# 「ふげん」廃止措置計画(保安規定) 変更認可申請について

2021年7月21日

日本原子力研究開発機構 (JAEA)

2021年8月末～9月初旬を目途に以下について廃止措置計画の変更認可申請を行う予定  
また、合わせて保安規定の変更認可申請も予定

別図-1 セメント混練固化装置概略系統図

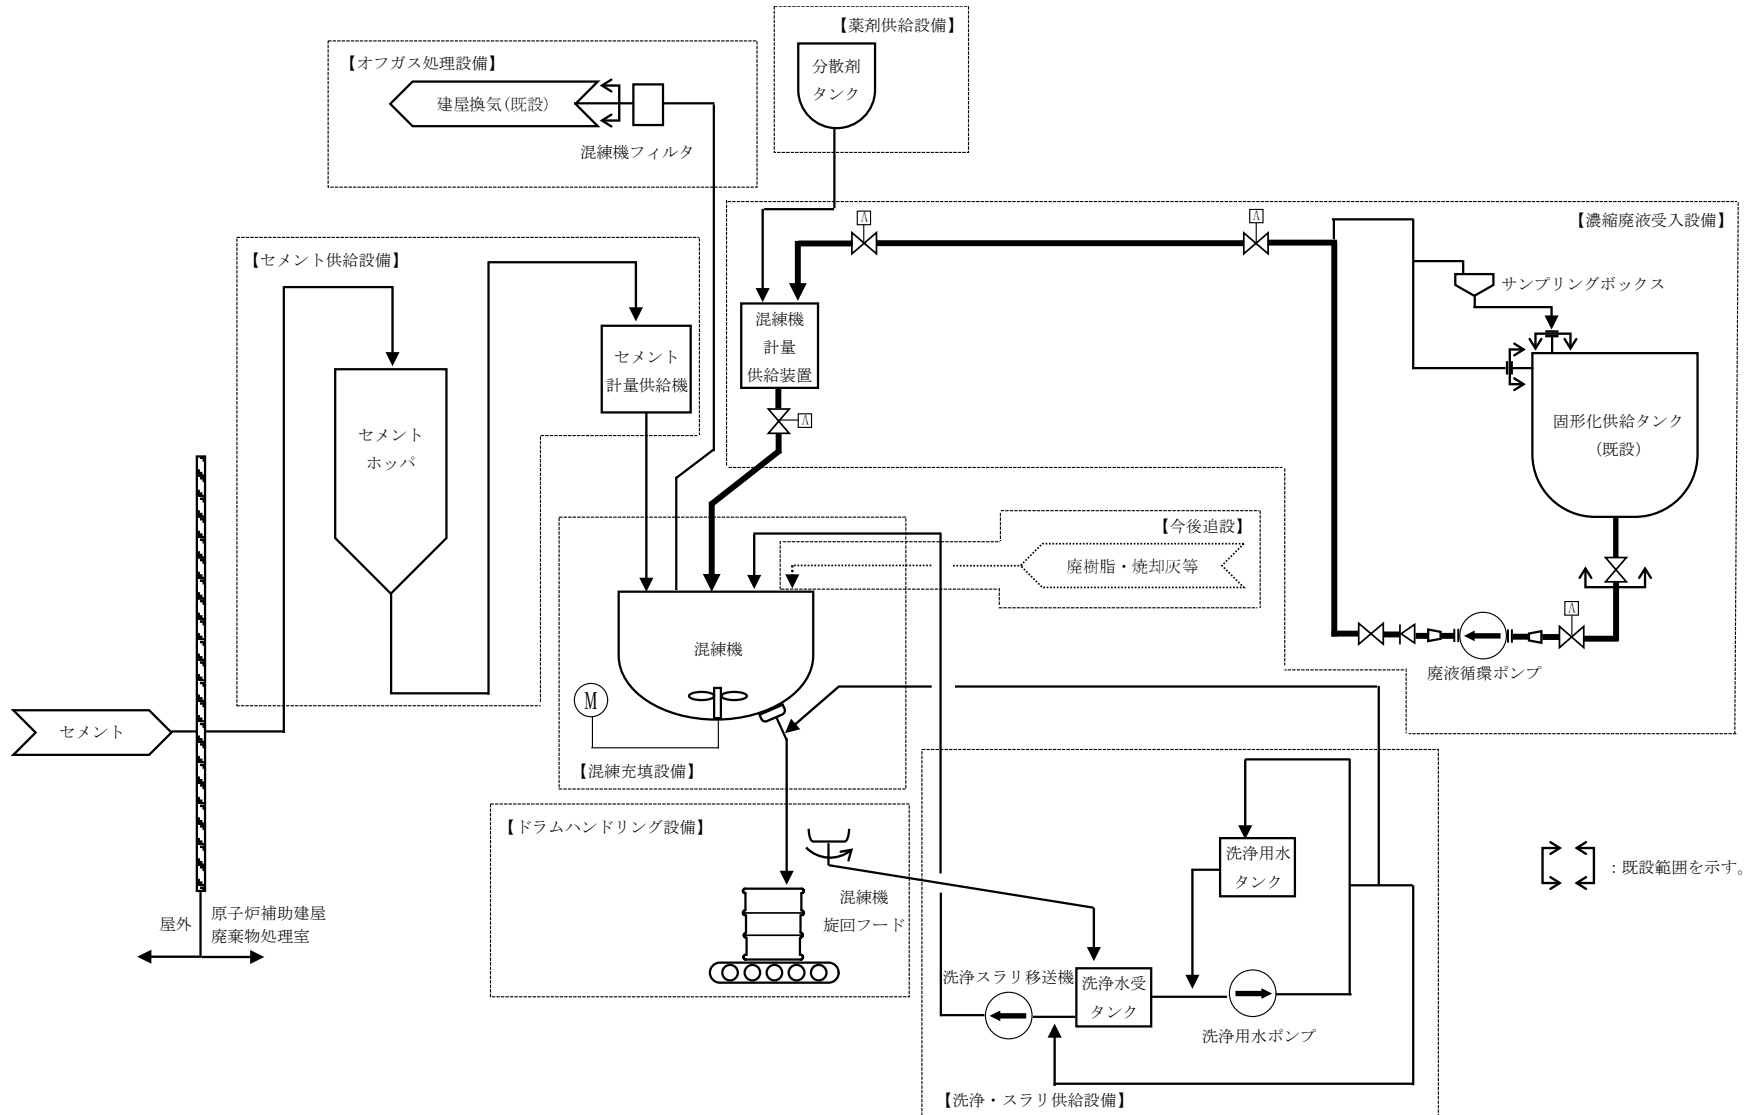
セメント混練固化装置は、濃縮廃液受入設備、混練充填設備等による構成する。セメント混練固化装置概略系統図を別図-1に示す。  
なお、濃縮廃液受入設備のうち、固形化供給タンク及び固形化供給タンク出口配管の一部については既設を供用する。

別図-2 セメント混練固化装置 主配管図

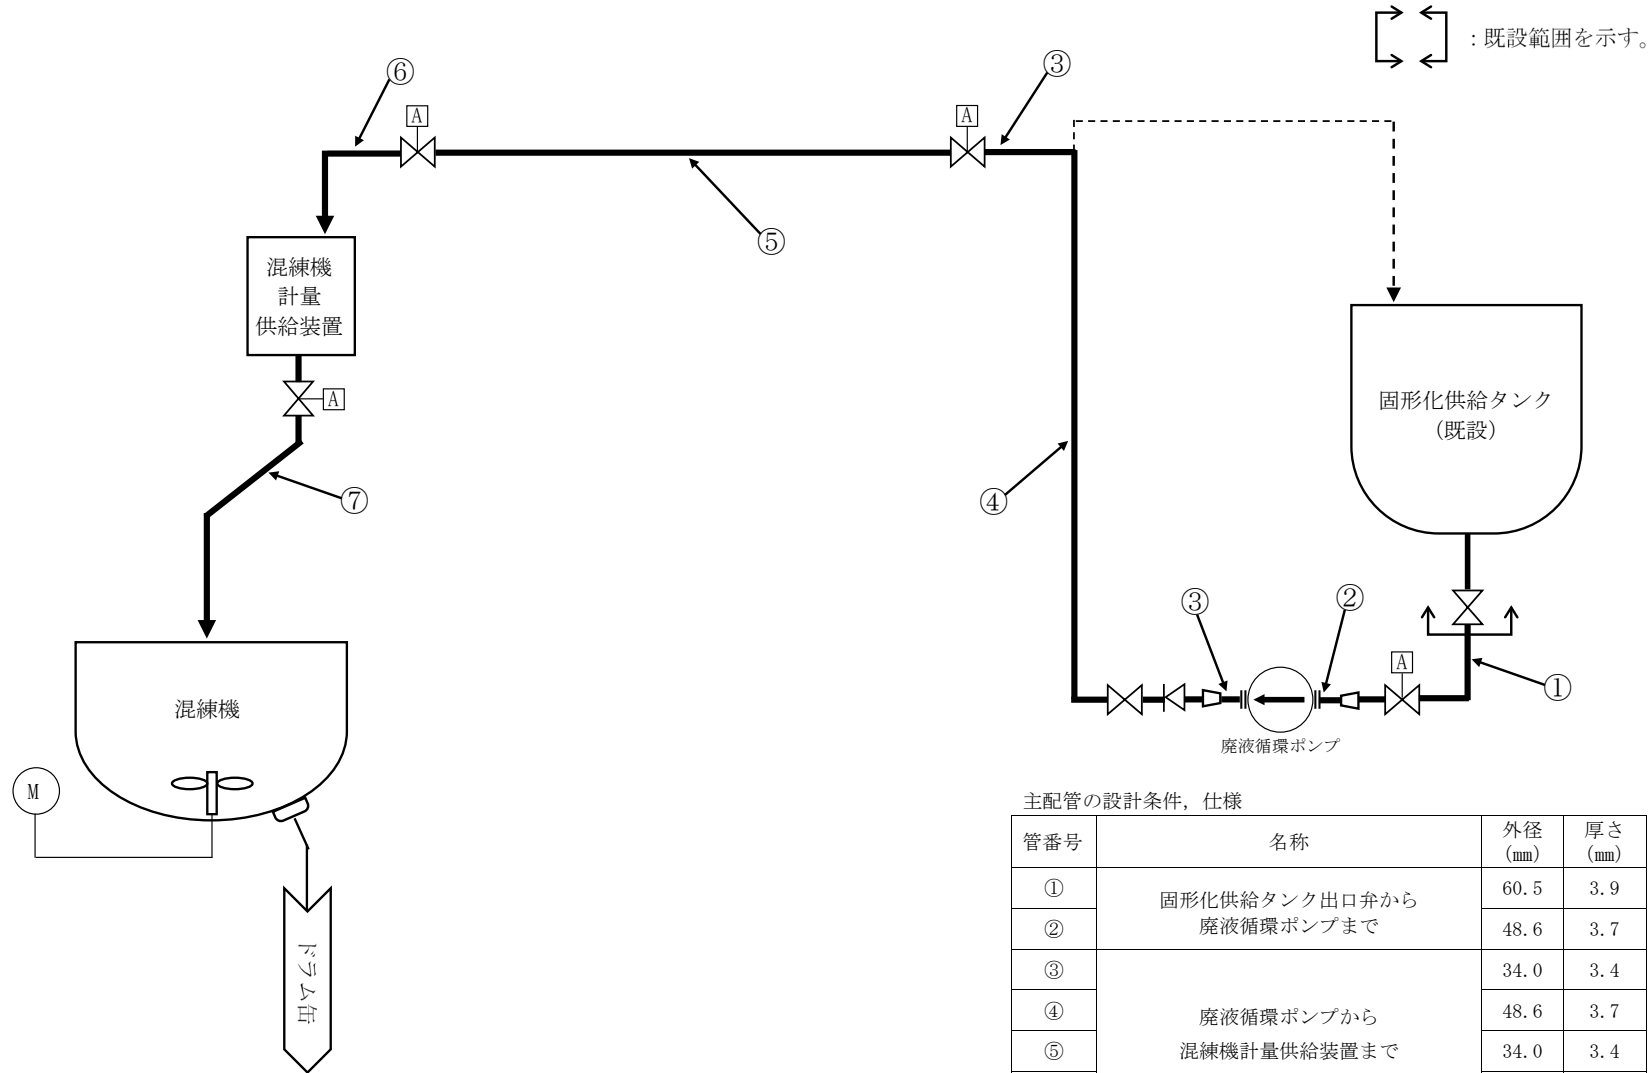
### (5) 主配管の仕様

名称	最高使用圧力 (MPa)	最高使用温度 (°C)	外径 (mm)	厚さ (mm)	材料
固形化供給タンク出口弁から 廃液循環ポンプまで	0.98	95	60.5	3.9	SUS 316LTP
	0.98	95	48.6	3.7	
廃液循環ポンプから 混練機計量供給装置まで	0.98	95	34.0	3.4	SUS 316LTP
	0.98	95	48.6	3.7	SUS 316LTP
	0.98	90	34.0	3.4	
	静水頭	90	34.0	3.4	SUS 316LTP
混練機計量供給装置から混練機まで	静水頭	90	34.0	3.4	SUS 316LTP

表6-1 性能維持施設 (6/11)

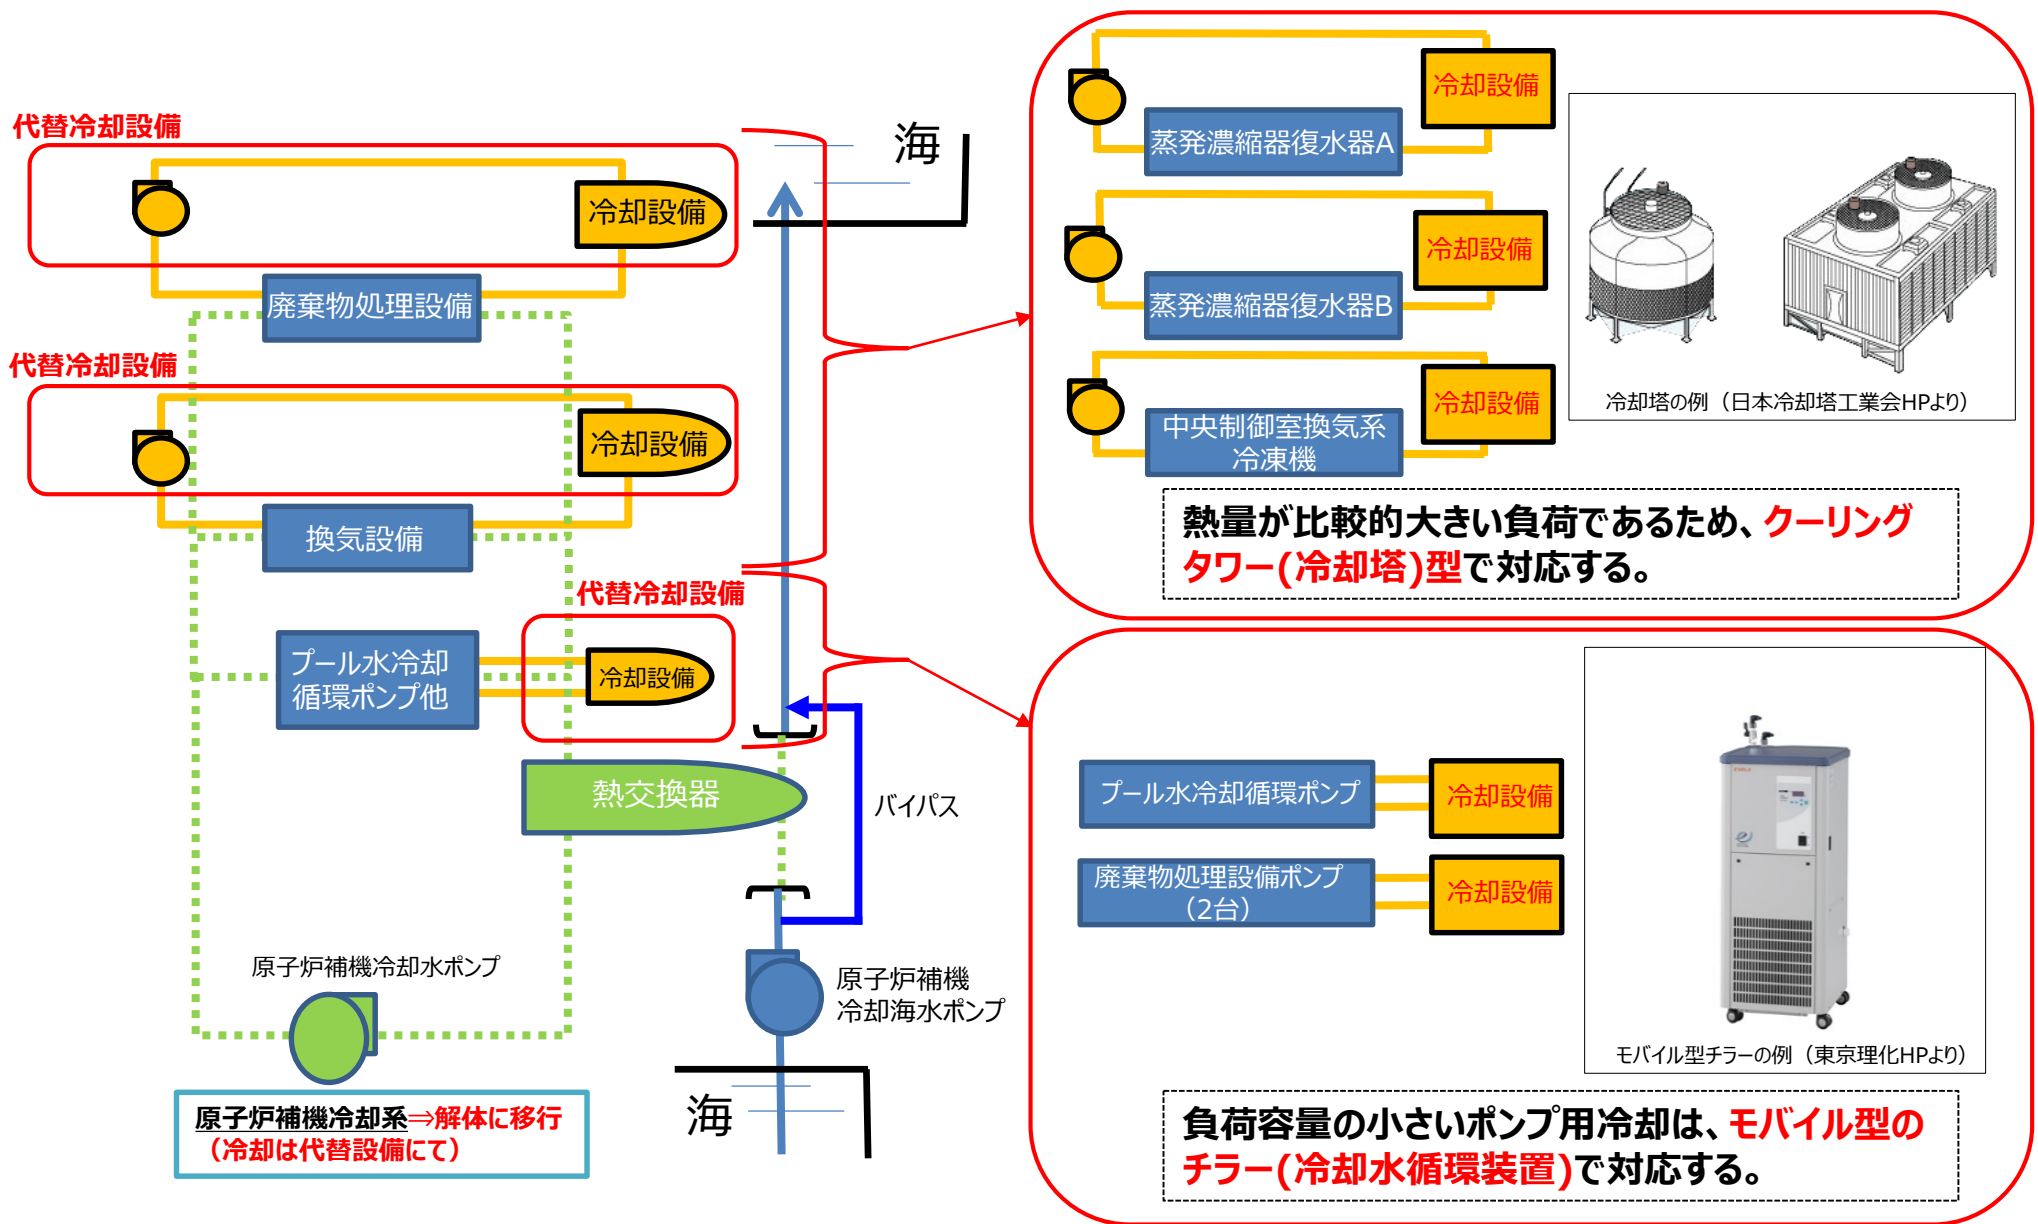
固定モニタリング設備(ただし、日本原子力発電株式会社敦賀発電所兼用のものを除く)	・基数:1台 ・位置:屋外 ・種類:NaI(Tl)シンチレーション ・計測範囲:10~10 <sup>5</sup> nGy/h	監視機能	点検・校正及び警報動作状態の確認により機能を維持する					・警報動作値が警報設定値及びその誤差範囲内で発生し、警報が正常に発生しないこと	各建屋及び構造物の汚染の除去工事完了まで	原子炉本体解体撤去期間	—
		放射能観測車(無線装置付)	・基数:一式	監視機能	点検・校正により機能を維持する								
		原子炉格納容器	直径36m、高さ64mの上下部鏡付き円筒型鋼板製 ・基数:1基	漏えい防止機能 遮へい機能	外観点検により機能を維持する								
		原子炉補機冷却水ポンプ		漏えい防止機能 遮へい機能	外観点検により機能を維持する								
	重水系	重水貯槽	・基数:2基 ・位置:原子炉補助建屋内 ・種類:横置円筒形 ・容量:75m <sup>3</sup> ×2基	貯蔵機能	外観点検により機能を維持する								
その他原子炉の附属施設	原子炉補機冷却系	原子炉補機冷却水ポンプ	原子炉補機冷却熱交換器 ・基数:1基 ・位置:原子炉補助建屋内 ・種類:横置円筒多管式 原子炉補機冷却水ポンプ ・基数:1台 ・位置:原子炉補助建屋内 ・種類:横置両吸込渦巻ポンプ ・容量:1,248m <sup>3</sup> /h	除熱機能	システムの運転状態の確認により機能を維持する	・運転量が基準値を満足し、各部の運転状態に異常のないこと	設備ごとの代替冷却設備の供用開始まで	原子炉周辺設備解体撤去期間	除熱対象機器である蒸発濃縮器、中央制御室換気系、圧縮空気設備に代替冷却設備を設置する。代替冷却設備については、設備ごとに維持管理する。

原子炉補機冷却系の除熱対象機器のうち、圧縮空気系設備は冷却水が不要な空冷式に変更し、それ以外の冷却水が必要な蒸発濃縮装置濃縮器復水器、中央制御室換気系は冷却塔方式の代替冷却設備、床ドレン収集ポンプ、廃液収集ポンプ、プール水冷却浄化系循環ポンプはモバイル方式の代替冷却設備を設置することとして、設備ごとに維持管理する。

除熱対象機器である蒸発濃縮器、中央制御室換気系、圧縮空気設備に代替冷却設備を設置する。代替冷却設備については、設備ごとに維持管理する。
